Акт осмотра от 21.10.2024 г.

Информация по выезду ИТН

● #199 - Осмотр строительно-монтажных работ по адресу:

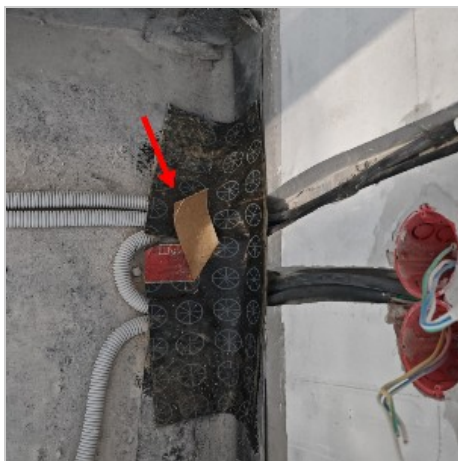
Замечание:

Штукатурная сетка находится не в толще.

Нарушены требования:

СП 31-111-2004 "ПРИМЕНЕНИЕ СТЕКЛЯННЫХ СЕТОК И АРМИРУЮЩИХ ЛЕНТ ПРИ СТРОИТЕЛЬСТВЕ ЗДАНИЙ".

5.6.2.3 Укладка и вдавливание стеклотканевой сетки

Укладывают фасадную штукатурную стеклотканевую сетку (при производстве наружных работ) или штукатурную интерьерную сетку (при производстве внутренних работ) на поверхность в виде вертикальных полос с перехлестом полотен не менее 10 см и вдавливают в штукатурно-клеевой раствор мастерком или полутерком (рисунок 8). В зависимости от толщины штукатурного слоя применяются стеклосетки с различными физико-механическими характеристиками (таблица 5.5). Стеклосетка должна находиться в последней трети штукатурного слоя.

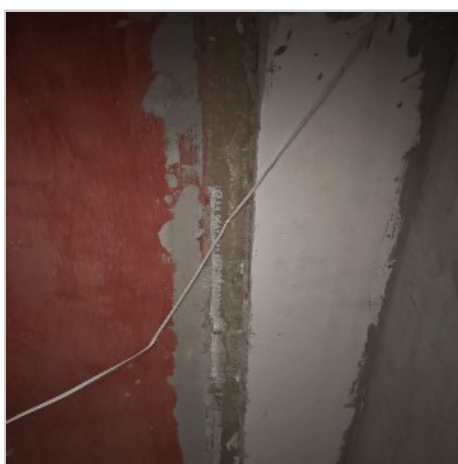
Слаботочные кабели не разделены от силовых.

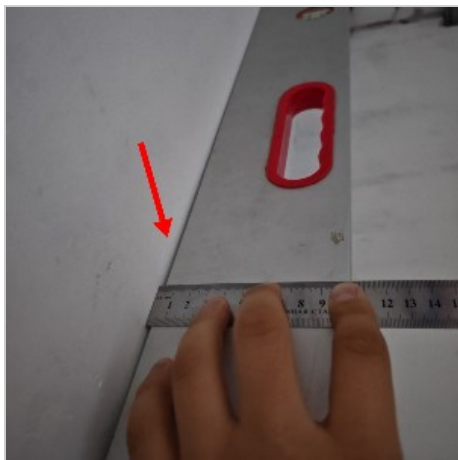
Штукатурка. Неровности прихожая.

Нарушены требования

СП 71.13330.2017 "ИЗОЛЯЦИОННЫЕ И ОТДЕЛОЧНЫЕ ПОКРЫТИЯ", п.7.2.13 Качество производства штукатурных работ оценивают согласно требованиям, представленным в таблице 7.4. Категорию качества поверхности устанавливают проектом и оценивают согласно таблице 7.5.

Категории качества поверхности К3 и К4 устанавливают только для высококачественной штукатурки.

Под покраску необходимо выполнять высококачественную штукатурку(просветы на 2м плоскость более 1 мм недопустимы)

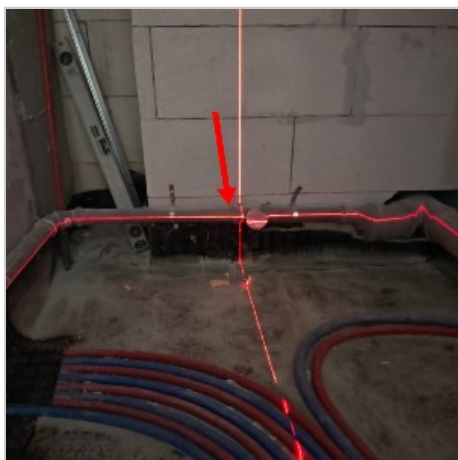
Замечание :
Уклон для канализационной трубы 50мм должен быть 30мм на 1п.м.

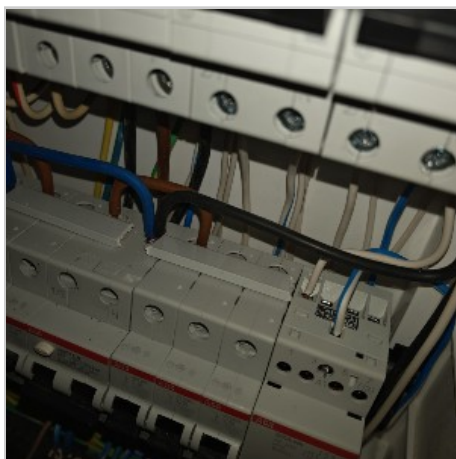
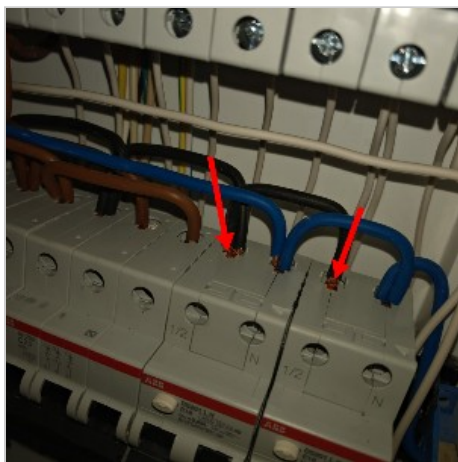
Устройство шумо-гидроизоляции.

Выявлены нарушения :

- проходы трасс кабелей, водоснабжения и отопления через шумогидроизоляцию негерметичны. Необходимо оборачивать вертикальный подъем через штробу, чтобы сохранить герметичность

- демпфирующий слой должен быть сплошным под изоляцией
 - имеются повреждения материала(складки , отверстия)
 - участками шумо гидроизоляция собрана из обрубков и не сплавлена на стыках.

- стыки между полотнами материала также проклеивают путем размягчения битума при помощи строительного фена. (необходимо доработать некачественные сплавления)

- в местах дверных проемов, углов, выводов труб, внутренних коммуникаций и прочих элементов обустройства помещения необходимо предусмотреть обертывание (обход) материалом Шуманет-100Комби данных элементов. Шуманет-100Комби обводят вокруг выступающего элемента, закрепляют по верхнему краю к обводимому элементу битумной самоклеющейся лентой или при помощи строительного фена.

- Устранить замечания, заменить поврежденный материал, предоставить к освидетельствованию!
